ÉVALUATION ENVIRONNEMENTALE

LES PORTES DE PICARDIE – ROYE (80)

MÉMOIRE EN RÉPONSE A L'AVIS MRAE

Avis délibéré de la mission régionale
d'autorité environnementale
Hauts-de-France
sur le projet d'aménagement de la zone d'activités
« Les Portes de Picardie » sur la commune de
Roye (80)
Étude d'impact du 6 décembre 2024

Accès à l'échangeur de l'Autoroute A1 depuis chaque projet

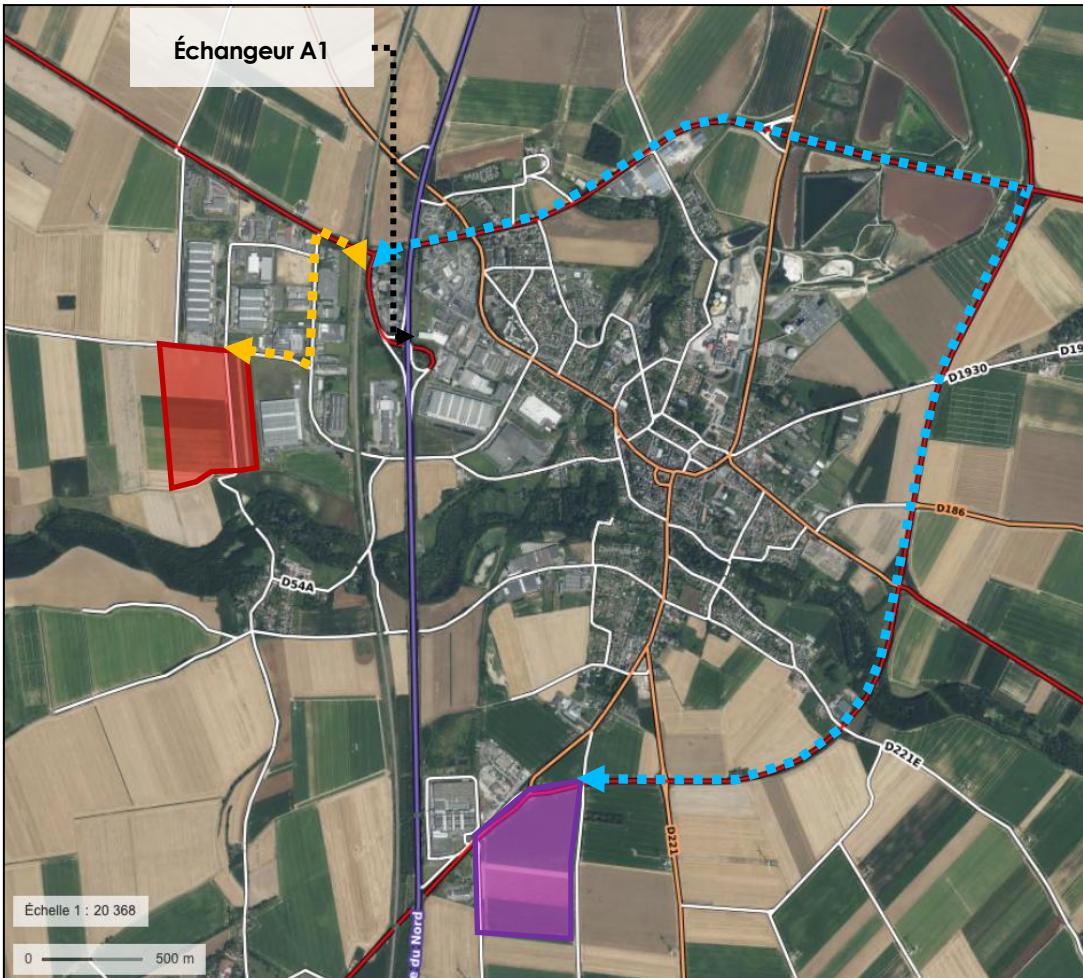
- de démontrer l'absence d'effets cumulés avec le premier projet présenté.
- de justifier de l'absence d'effets cumulés sur le trafic et les milieux naturels pour le second
- et d'étudier les effets cumulés sur la qualité de l'air et les émissions de gaz à effet de serre.

Compte tenu de la localisation des projets, à l'Ouest de l'autoroute A1 pour le projet AREFIM, à l'Est de l'A1 pour les projets de JD Développement et PROMOLOG A07, ces derniers sont donc opposés de l'A1. Ainsi, leur impact sur le trafic de la zone du projet devrait être minime.

Plus particulièrement pour ce qui concerne les flux poids lourds, ces derniers se feront entre chaque périmètre et l'échangeur de l'autoroute A1. Ainsi, les axes à emprunter pour rejoindre les périmètres ou l'échangeur de l'autoroute A1, ne sont donc pas les mêmes :

- D1017 et D934, pour les projets situés à l'Est ;
- D 54, D354 et D934 (sur 100 m), pour le projet AREFIM.

Ainsi, ce n'est qu'au niveau du giratoire de la D934, permettant d'accéder à l'échangeur de l'A1 que les flux se retrouveront.

Emprises disponibles au sein de zones d'activités de Roye

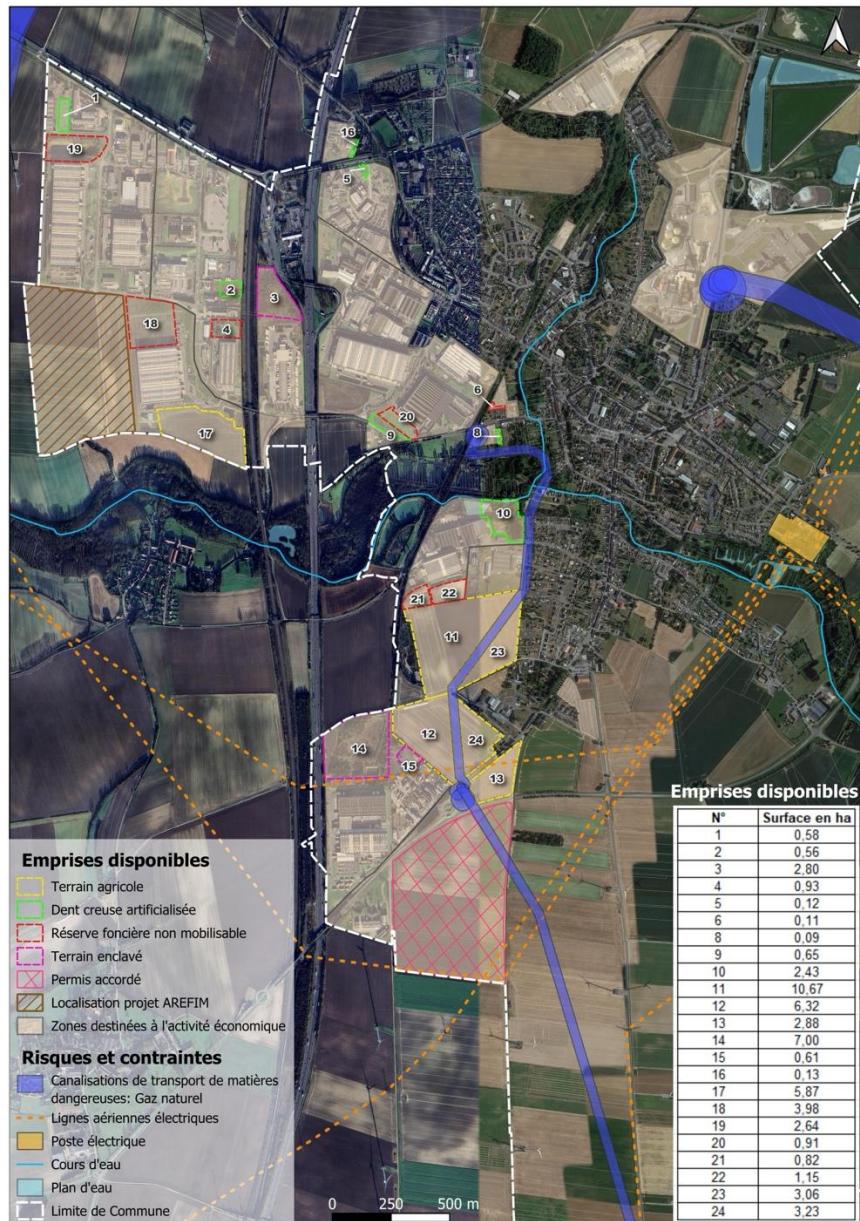
- de présenter les disponibilités foncières présentes dans les zones d'activités existantes afin de démontrer qu'elles ne sont pas suffisantes ;
- de justifier de la non prise en compte d'autres moyens de transport que la route pour les plateformes logistiques.

La carte suivante présente les disponibilités foncières au sein des zones à vocation économique sur la commune de Roye. Celle-ci fait apparaître quelques dents creuses artificialisées disponibles. Cependant, elles présentent des emprises réduites, qui ne permettent pas de réaliser le projet de Campus d'activités proposé par AREFIM. Certaines constituent également des réserves foncières des entreprises qui ne sont pas mobilisables.

Les autres emprises disponibles à vocation économique sont actuellement à usage agricole. Cependant, celles-ci sont grevées par une servitude liée à une canalisation gaz, ce qui rend leur constructibilité difficile, notamment pour de grands bâtiments. De plus, étant situés à l'est de l'autoroute A1, le positionnement de ces terrains rend l'accès plus long à l'échangeur de l'A1 (8km, contre 1,5km pour le périmètre retenu pour le projet AREFIM). Enfin, ces emprises sont situées à proximité immédiate de zone résidentielle, à l'inverse du terrain retenu.

Compte tenu de ces éléments, le périmètre retenu pour le projet de Campus d'Activités s'avère adapté et justifié. De plus, il se situe en proximité de la zone d'activités la plus importante de la commune de Roye. Cette proximité est également pertinente car le projet va accueillir un pôle service dont le rayonnement dépassera l'emprise du seul campus. En effet, celui-ci a vocation à bénéficier à l'ensemble des salariés de la zone d'activités existante. La programmation de ce pôle service sera d'ailleurs élaborée en co-construction avec la Commune de Roye.

PC06 PERSPECTIVE INSERTION

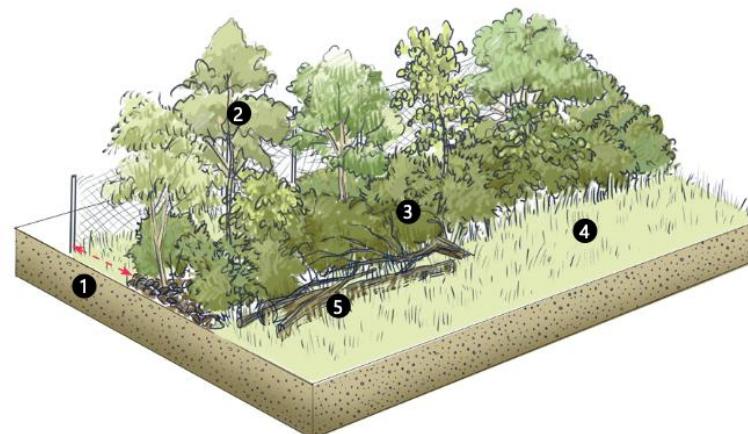
- compléter l'étude d'impact sur le volet paysage et patrimoine, en prenant en compte la présence de l'Avre, des zones humides et marais qui la bordent, et du patrimoine vernaculaire présent en bordure Sud du projet, et de prendre les mesures nécessaires afin de limiter l'impact paysager du projet sur ces sites ;
- compléter l'étude d'impact avec les prescriptions de la DRAC.

Les enjeux paysagers liés à cette proximité ont été pris en compte dans le projet. En effet, dans le cadre de la conception du projet, une étude paysagère a été réalisé. La notice paysagère fait notamment partie des pièces du permis d'aménager (PA2).

La présence d'une vallée alluviale et de l'Arve est bien indiquée dans l'analyse de site de la notice paysagère.

Bien que proche, l'environnement pédoclimatique du site est très différent de celui de la parcelle du projet, ce qui se ressent notamment dans le choix des essences végétales. Cependant, notre projet répond à cette continuité paysagère, en aménageant au Sud de la parcelle une zone de transition composée de différentes structures paysagères : une haie champêtre tout le long de la limite Sud, des bosquets multi-strate, des milieux ouverts composées de prairies naturelles, un grand bassin d'infiltration en pente douce pour favoriser le développement de la végétation

Concernant la Stèle en mémoire des Forces Françaises de l'Intérieur. Celle-ci sera borduré par une haie champêtre. À l'arrière de celle-ci, l'espace sera occupé par un bassin et de la végétation. En effet, compte tenu du recul de 20 mètres qui s'applique depuis les limites de propriété du site, dans le cadre de la réglementation applicable, relative à la rubrique 1510 de la nomenclature ICPE, il n'y aura pas de construction avant 45m. De plus, cette partie du bâtiment ne sera pas occupée par des quais de chargement camion.

Plan de localisation des comptages réalisés

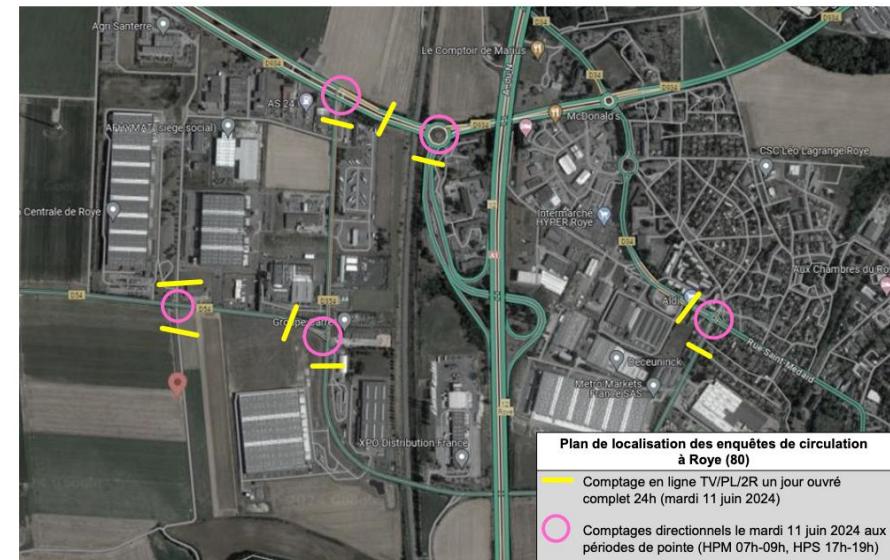
L'autorité environnementale recommande de compléter l'étude d'impact en analysant les flux engendrés par l'aménagement de la ZAC et en démontrant que les infrastructures routières existantes sont de capacité suffisante pour absorber le trafic supplémentaire induit par le projet et si ce n'est pas le cas de prendre les mesures nécessaires pour réduire l'impact.

Celle-ci analyse, dans un périmètre élargi à celui du projet AREFIM :

Concernant l'augmentation de trafic estimée sur la RD 54 (section Est) de 44 % et sur la RD 354 de 26 %, et la question de l'absorption par les infrastructures existantes ; bien que les pourcentages d'augmentation puissent paraître importants, il faut les remettre en perspective avec les niveaux de trafic actuels, qui sont modérés. La RD54 (Rue du Vieux Catil) est notamment caractérisée par une activité en 3 shifts, impliquant une bonne partie de trafic nocturne.

L'analyse démontre que les infrastructures actuelles de la RD54 et de la RD354 (2x1 voies) sont en mesure d'absorber sans difficulté le flux prévisionnel généré par le projet.

De plus, l'étude a proposé des solutions d'aménagement de giratoires au niveau du carrefour d'accès au projet depuis la RD54 et la Rue du Champ Macret. Enfin, au-delà de l'impact direct du projet, l'étude a également inclus une proposition d'aménagement pour le carrefour « RD934 x RD354 », visant à améliorer le niveau de sécurité observé actuellement.

Extrait du plan du réseau de cars Keolis « Trans'80 »

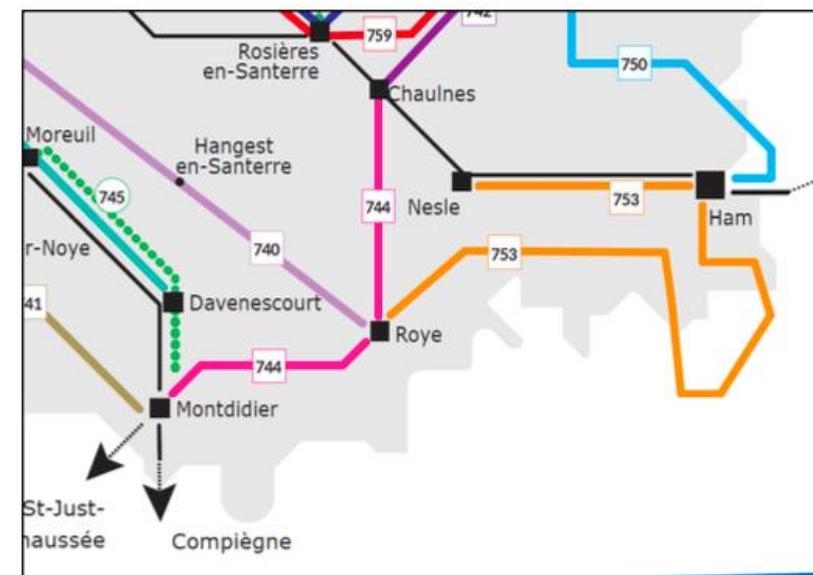
L'autorité environnementale recommande d'étudier la possibilité de créer un nouvel arrêt de bus permettant de desservir la zone, et de travailler sur les moyens d'accès via des liaisons douces.

Cependant, **aucun arrêt ne dessert la zone d'activités dans laquelle s'insère le projet**. Ils sont tous situés de l'autre côté de l'autoroute A1.

Comme pour les mobilités douces, l'adaptation du réseau de bus ne relève pas du ressort d'AREFIM. Cependant, des échanges pourraient être engagés avec les autres entreprises de la zone d'activités et la Commune et les gestionnaires afin d'améliorer l'accessibilité des futurs salariés, notamment avec l'objectif de limiter les flux de véhicules légers.
